PLAN LOCAL D'URBANISME INTERCOMMUNAL

COMMUNAUTE DE COMMUNES DE VILLEDIEU INTERCOM

Proposition de réponse à l'enquête publique

BESLON : zonage

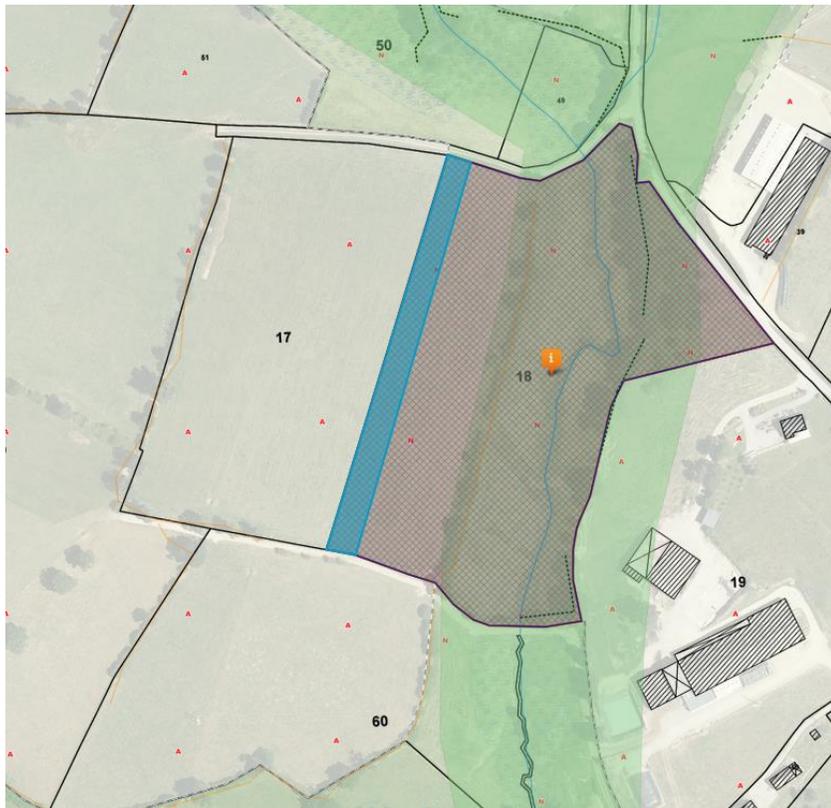
J'ai obtenu un certificat d'urbanisme pour la vente d'un bâtiment se situant au 819 le mesnil-eudes 50800 Beslon et je ne le trouve pas sur vos plans. Je vous demande une dérogation concernant ce bien. Veuillez recevoir mes sincères salutations.

Le PLUi permet sur la parcelle mentionné (YB39) permet actuellement un changement de destination et la transformation d'un bâtiment en logement.

BESLON : zonage

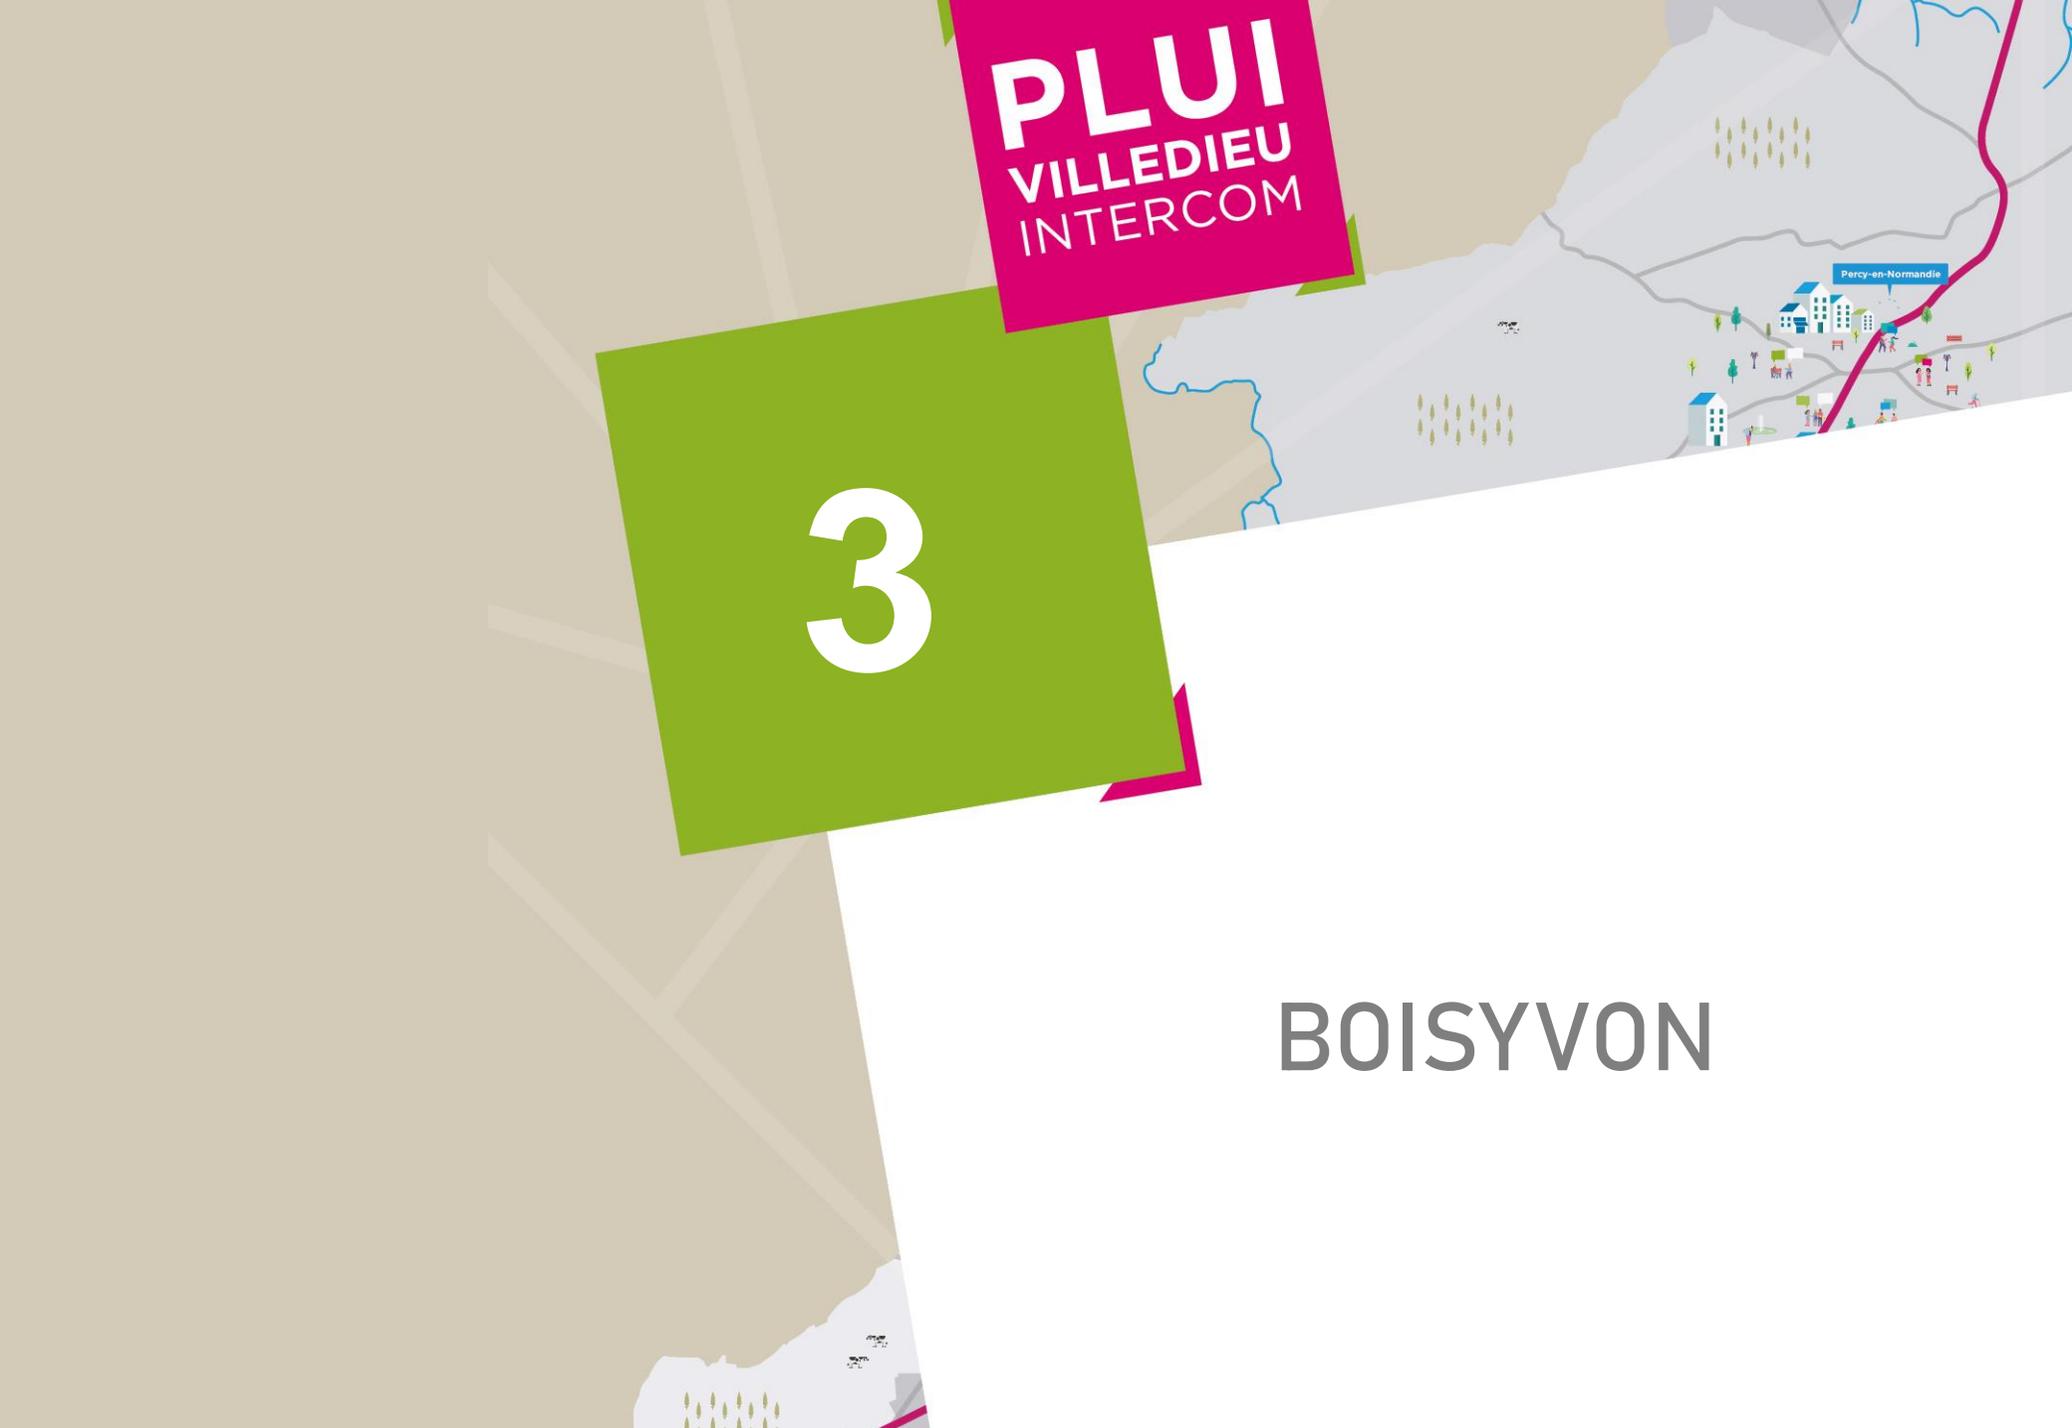
Je m'oppose aux zones naturelles des parcelles (voir 18 parcelles détail)... elles doivent être reclassées en A.

LA BLOUTIERE : zonage

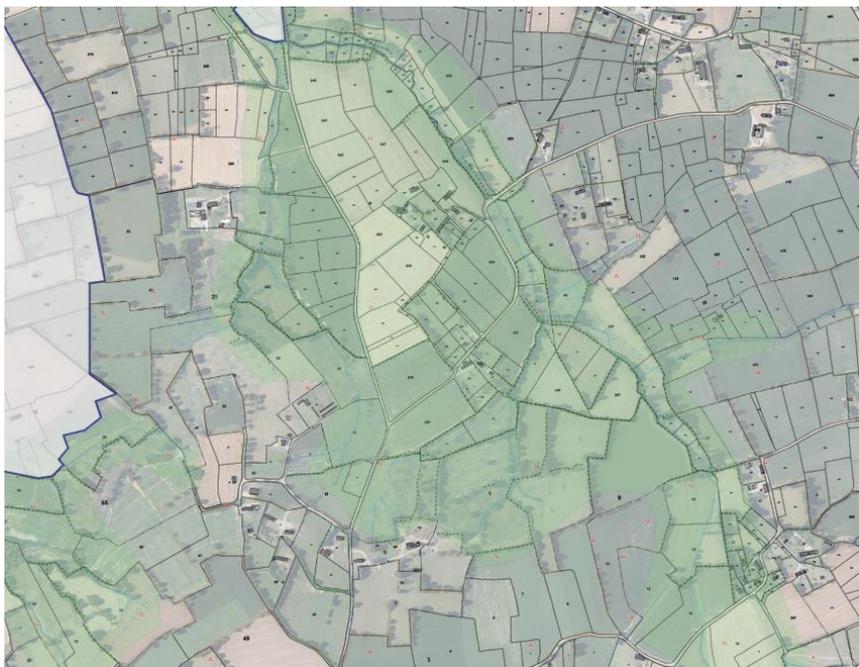
je suis propriétaire de la parcelle B750 en zone UB. Il y a ma maison d'habitation je voudrais vendre une partie du terrain pour faire construire 2 maisons il y a des maisons d'habitations en face et de chaque côté.

Le zonage en UB de la parcelle concernée par le projet permet d'ores et déjà d'assurer une densification douce et de construire de nouveaux logements. La demande n'appelle par conséquent pas à réaliser des modifications particulières.

LA TRINITE : arbre

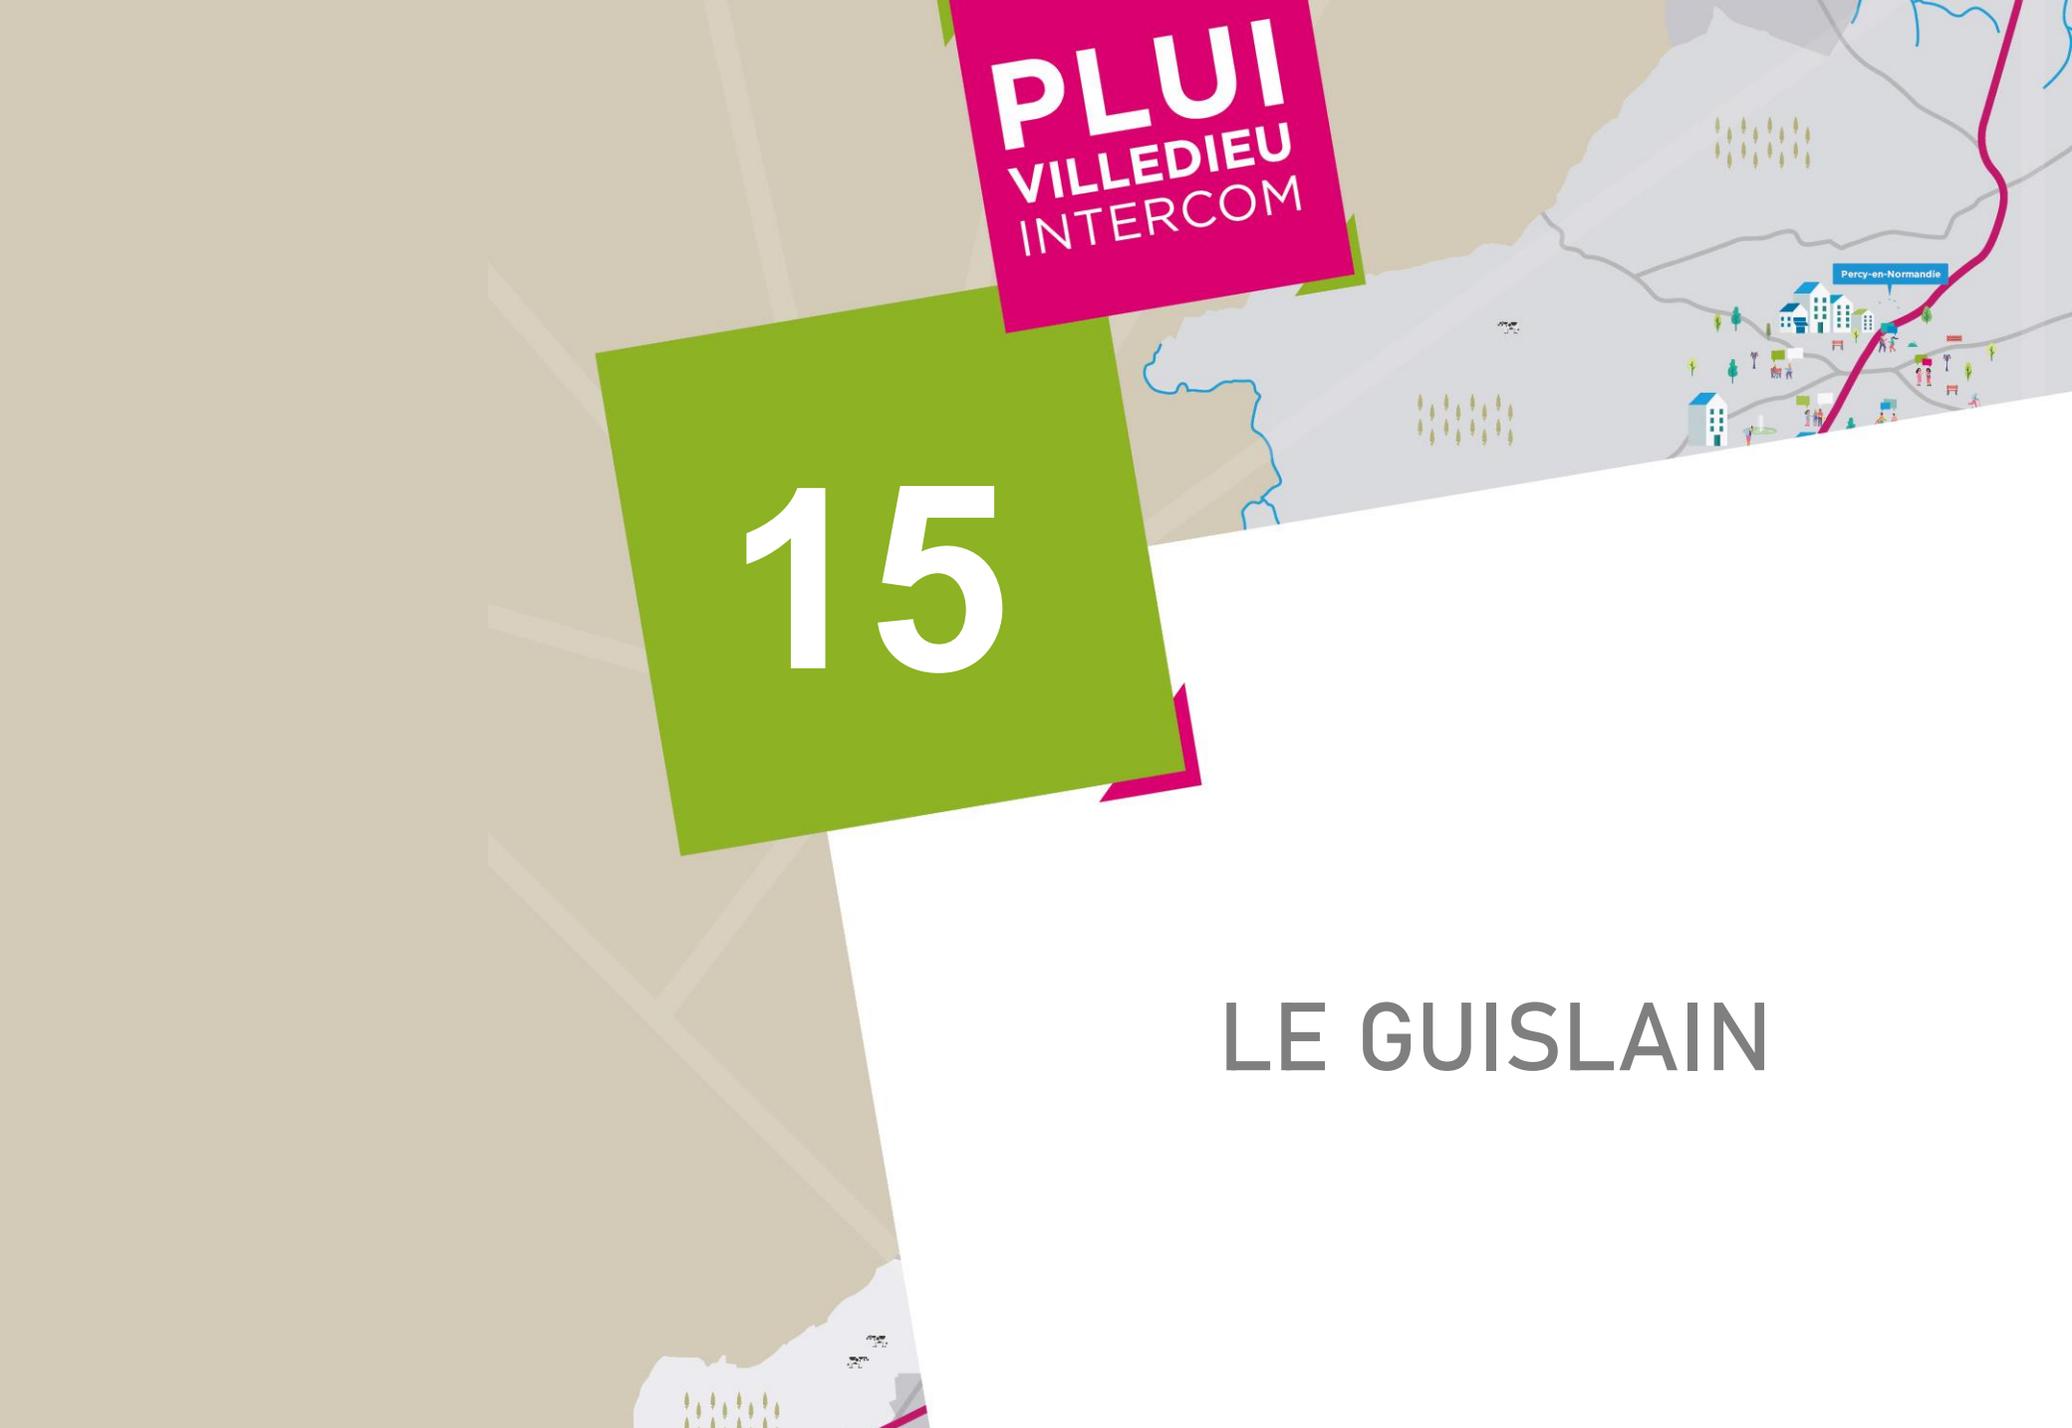
Locataire de la parcelle ZK 7, il y a des arbres protégés sur la carte alors qu'il n'y en a pas.

MORIGNY : changement de destination

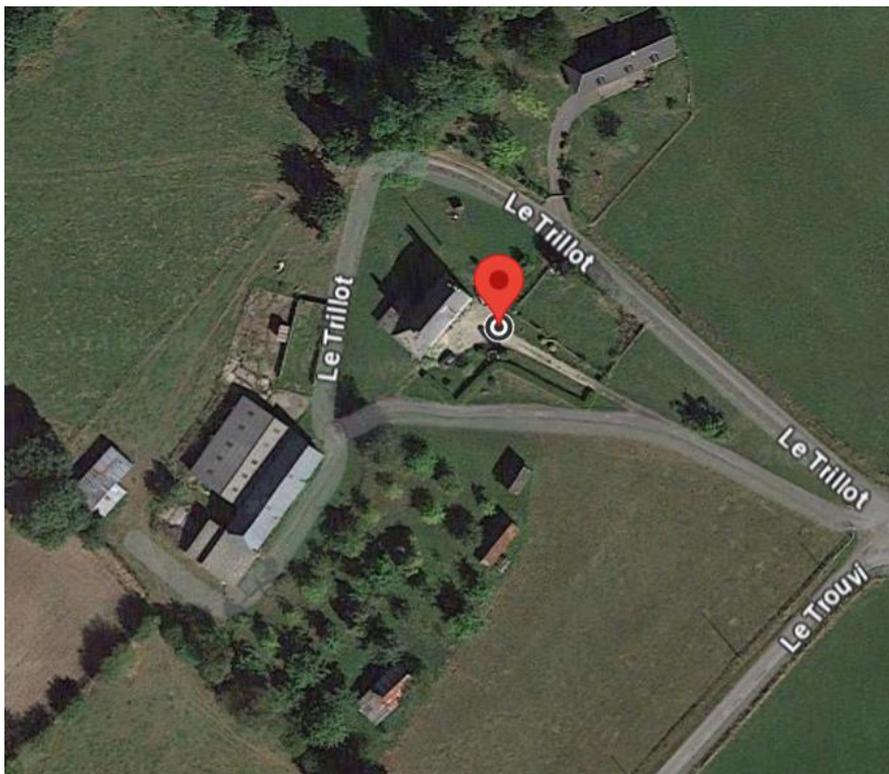
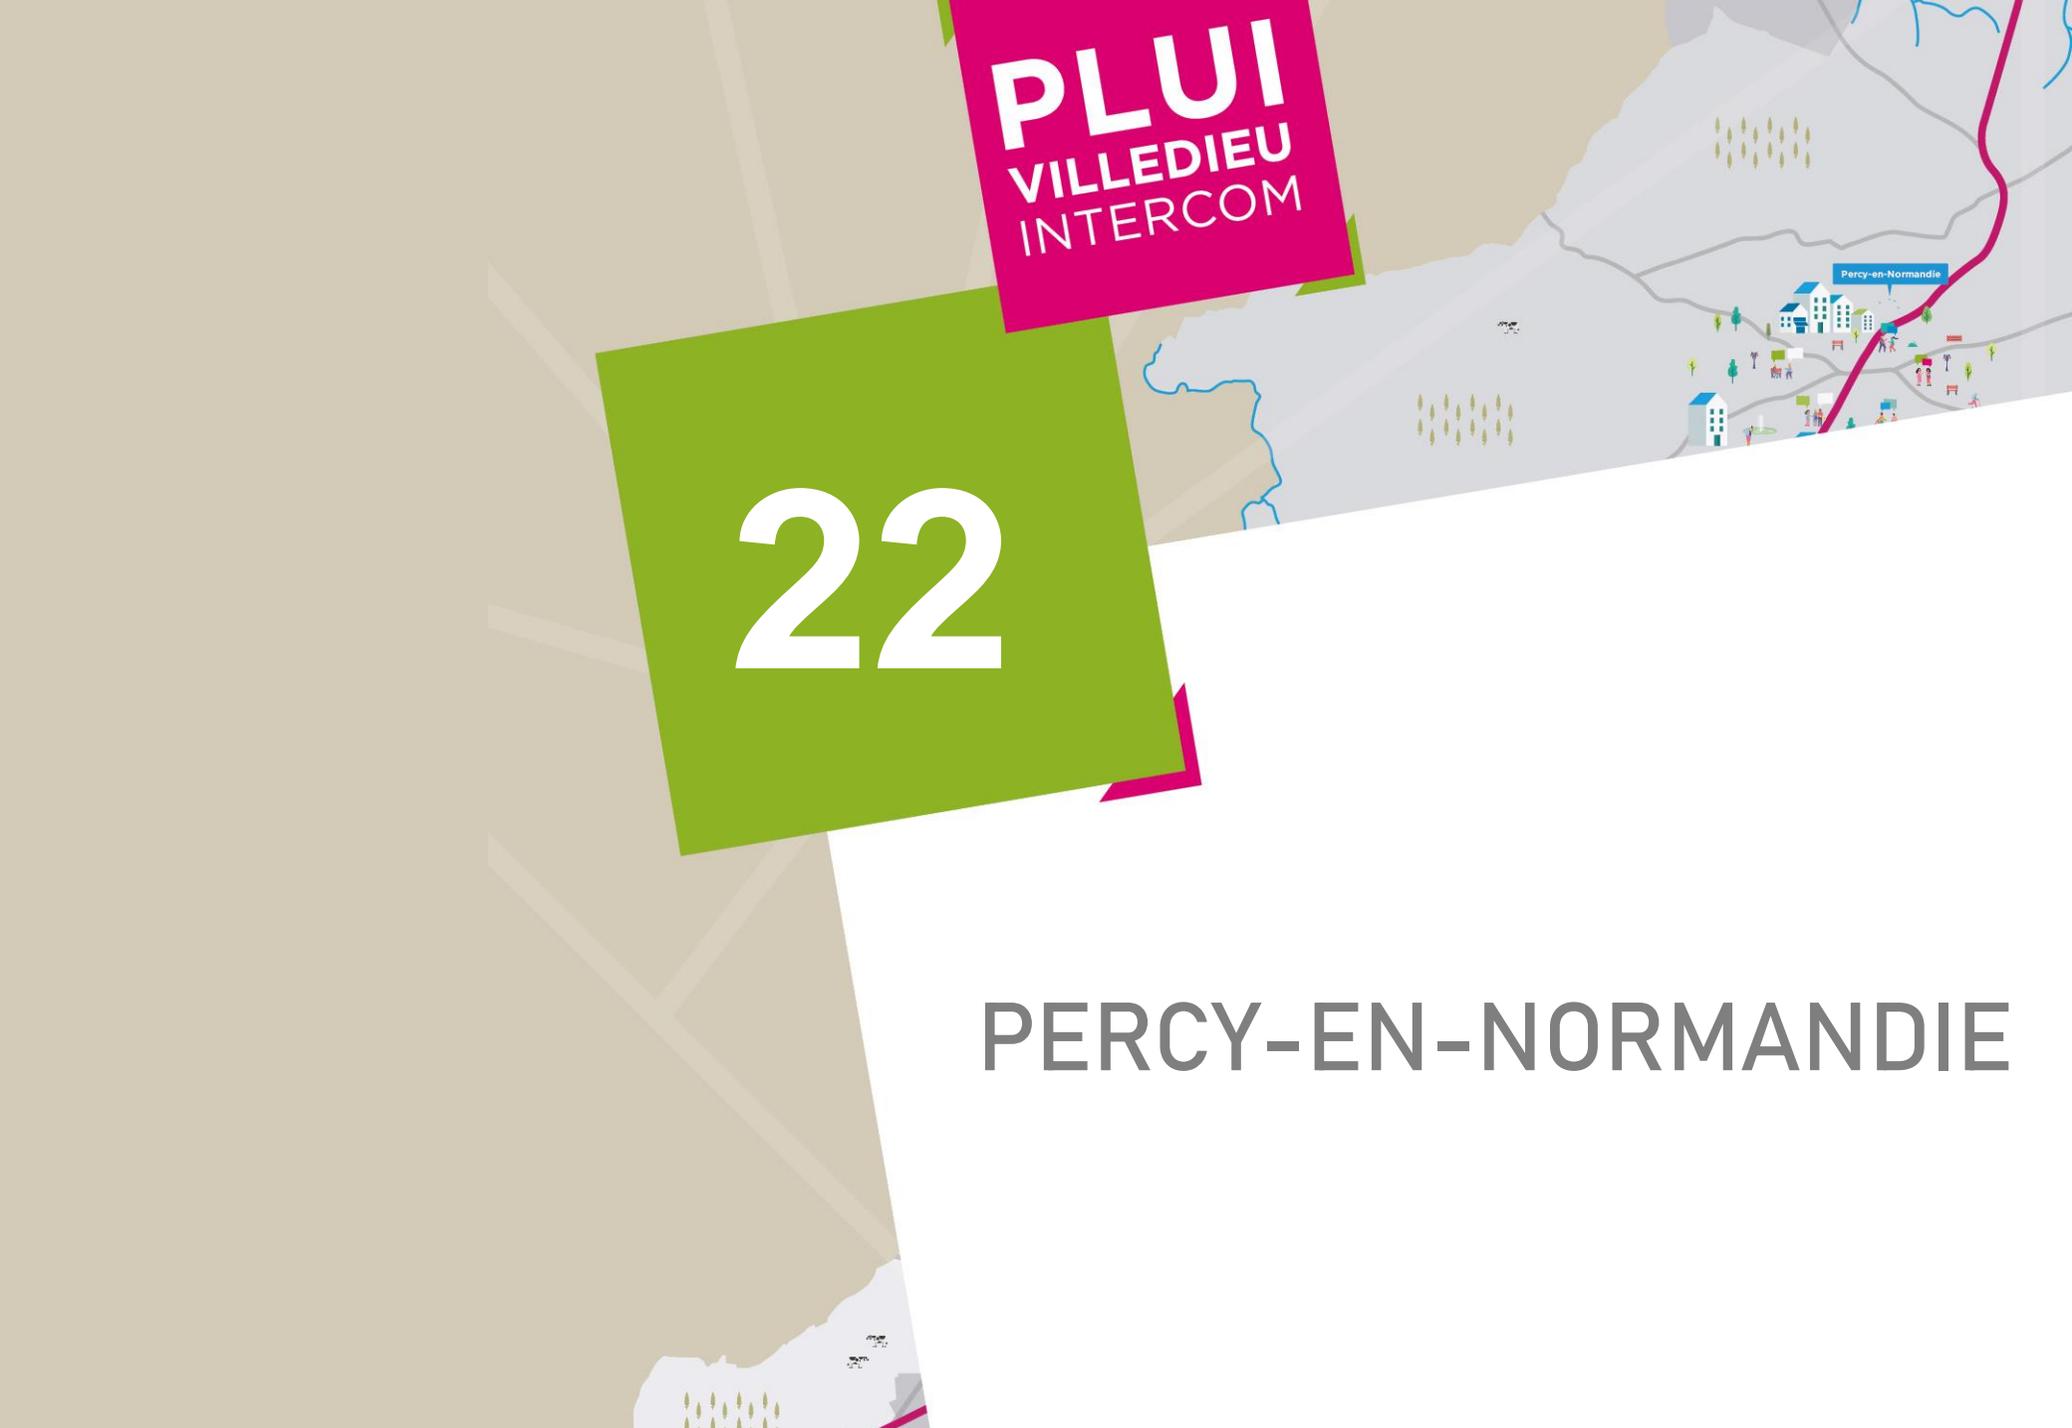
Propriétaires de la parcelle ZL 8 « Le Trillot » à Morigny, demande que le bâtiment sud-ouest de la maison d'habitation bénéficie d'un changement de destination. Ce bâtiment n'a plus d'utilité agricole. Il bénéficie d'un potentiel (murs en pierres de qualité) pour être converti en habitation.

PERCY EN NORMANDIE : zonage

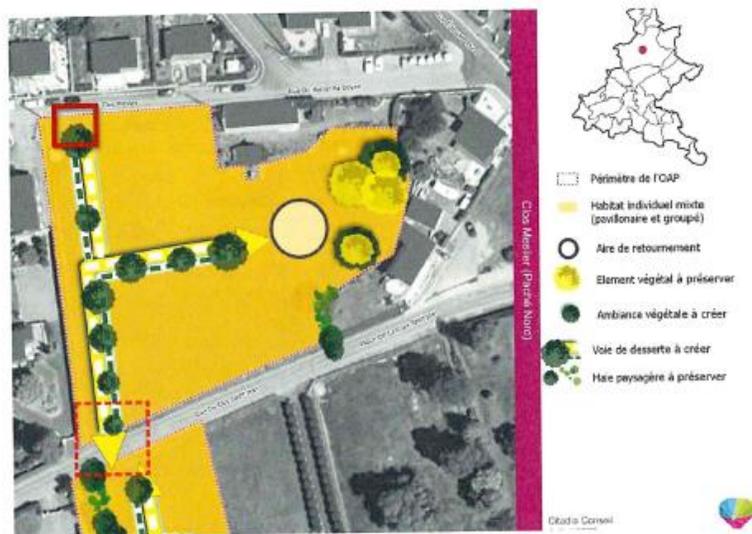
Afin d'être en conformité avec les droits des sols, la commune de PERCY-EN-NORMANDIE demande le classement d'une partie de la parcelle 393 AE n°30 en zone US.
